TRANS/WP.29/2003/73
28 July 2003

ПРЕДЛОЖЕНИЕ ПО ПРОЕКТУ ДОПОЛНЕНИЯ 4 К ПОПРАВКАМ СЕРИИ 05
К ПРАВИЛАМ №. 83

(Выбросы, производимые транспортными средствами категорий M₁ и N₁)

Представлено Рабочей группой по проблемам энергии и загрязнения
окружающей среды (GRPE)

"Рисунок 4/1:

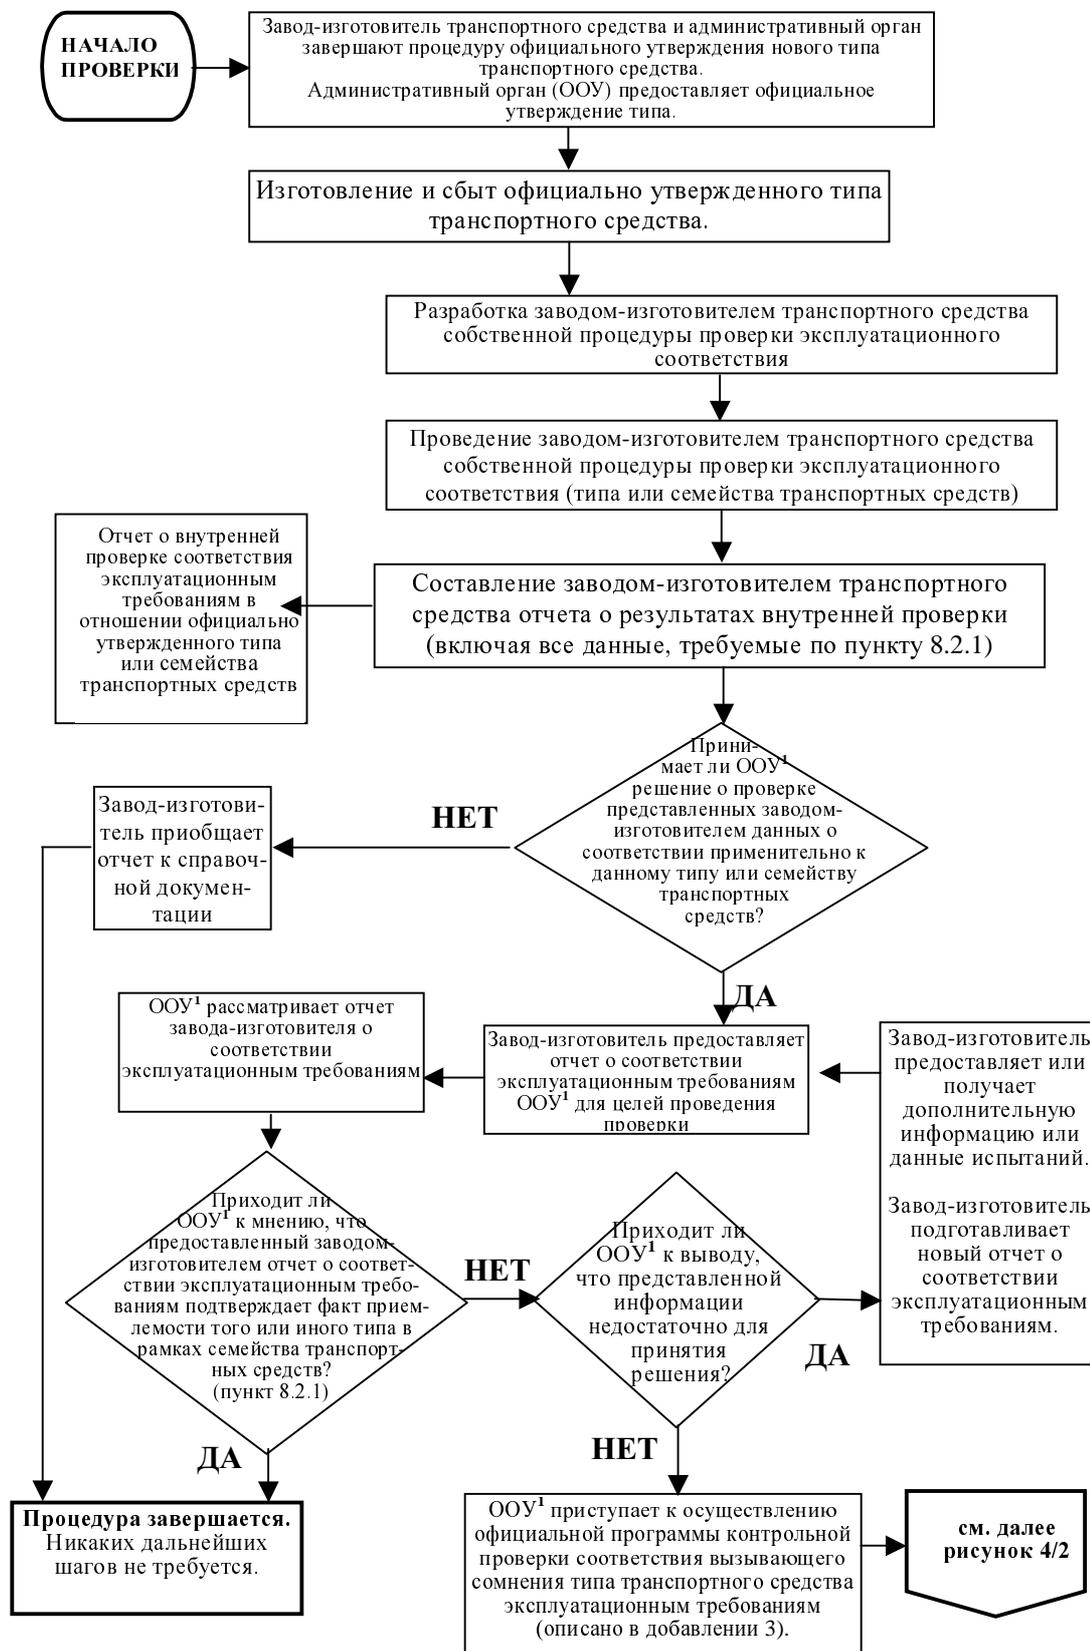
Пункт 4.2 изменить следующим образом:

"4.2 ... используется нижеследующая процедура (см. рис. 4/2 ниже).

Включить новый рисунок 4/1 следующего содержания (см. следующую страницу).
